Asunto: Respuesta a las comunicaciones con radicado ANLA 20266200594612 del 11 de mayo de 2026 y número VITAL 3500901130183526005 de la misma fecha, relacionadas con la solicitud de pronunciamiento para considerar como cambio menor del proyecto licenciado el ajuste en la altura de nueve (9) Torres del proyecto.

Proyecto: Línea de transmisión El Campano - Chinú 230 kV
Expediente**:** LAV0042-00-2022

Figura 5. Árboles negados para aprovechamiento Vanos TC-T5

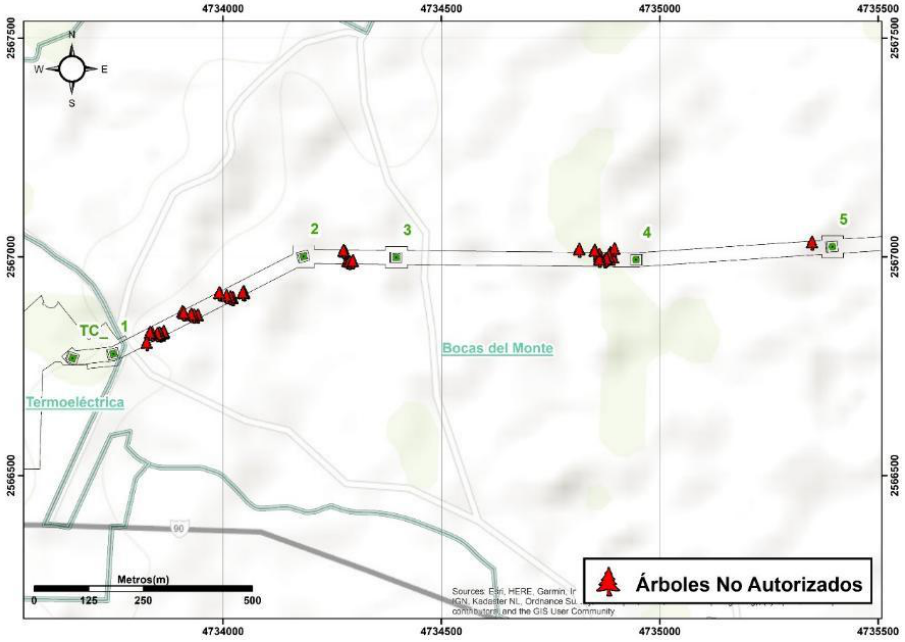
De acuerdo con la información entregada mediante la solicitud de pronunciamiento, la necesidad de aumentar la altura de las nueve (9) torres surge para dar cumplimiento a las distancias de seguridad establecidas por el Reglamento Técnico de Instalaciones Eléctricas (RETIE) con otras líneas existentes y dar cumplimiento a las condiciones establecidas en la licencia ambiental respecto a la negación del aprovechamiento forestal de individuos arbóreos presentes en la servidumbre de la línea. Al respecto, en la comunicación con radicado ANLA 20266200594612 del 11 de mayo de 2026, la solicitante presentó las Figuras 5, 6 y 7 con la localización de los individuos arbóreos no autorizados para aprovechamiento forestal mediante las Resoluciones 144 del 1 de febrero de 2023 y 770 del 14 de abril de 2023, así como el cruce con otras líneas eléctricas.

Figura 1 Localización de los sitios de torre entre los vanos TC a T10 respecto al área de influencia del proyecto

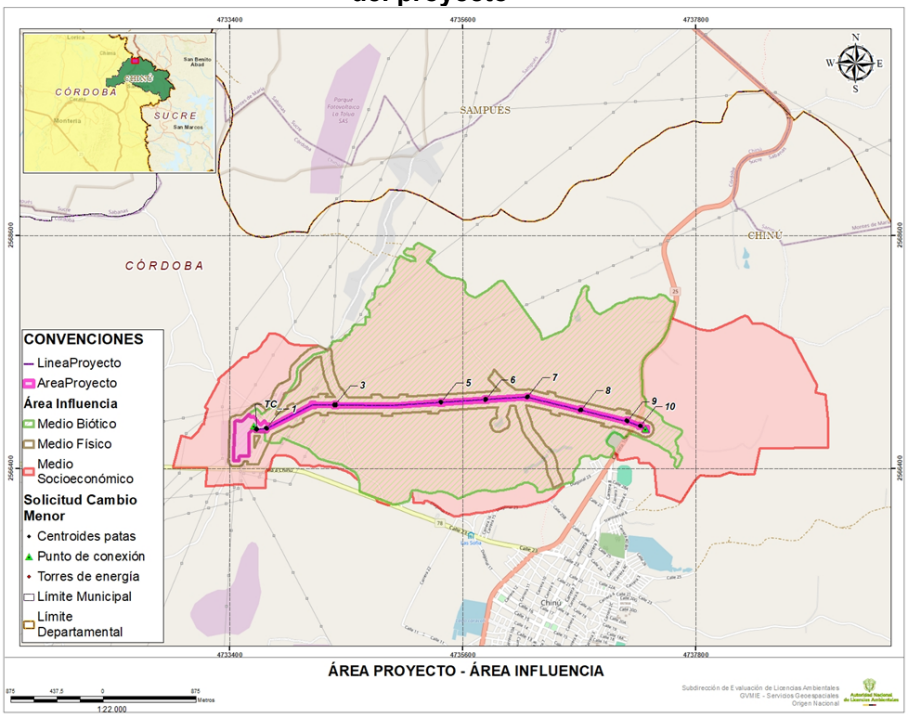
del 11 de mayo de 2026, se verificó la localización de los nueve (9) sitios de torre entre los vanos TC al T10, evidenciando que se ubicarán al interior del área de influencia del proyecto licenciado (Figura 1).

Figura 2. Localización de los sitios de torre entre los vanos TC al T6 respecto a la ZMA

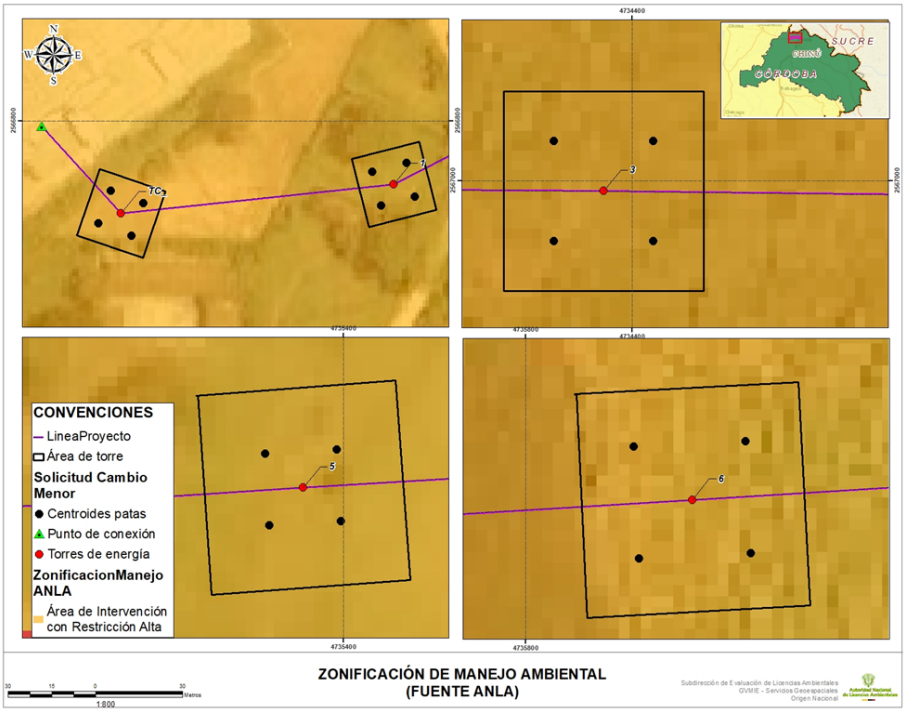
De acuerdo con la Zonificación de Manejo Ambiental (ZMA) establecida mediante el artículo quinto de la Resolución 144 del 1 de febrero de 2023, modificada por la Resolución 770 del 14 de abril de 2023, la ANLA evidenció que, de los nueve (9) sitios de torre distribuidos entre los vanos TC a T10, cinco (5) se localizan en área de intervención con restricción alta entre los vanos TC a T6, y cuatro (4) sitios de torre en los vanos T7 a T10 se encuentran de manera parcial tanto en área de intervención con restricción alta, como en área de intervención con restricción media (Figuras 2 y 3). Por lo anterior, en el marco de la zonificación de manejo ambiental, es posible desarrollar las actividades siguiendo las fichas de manejo ambiental establecidas en el instrumento de manejo y control.
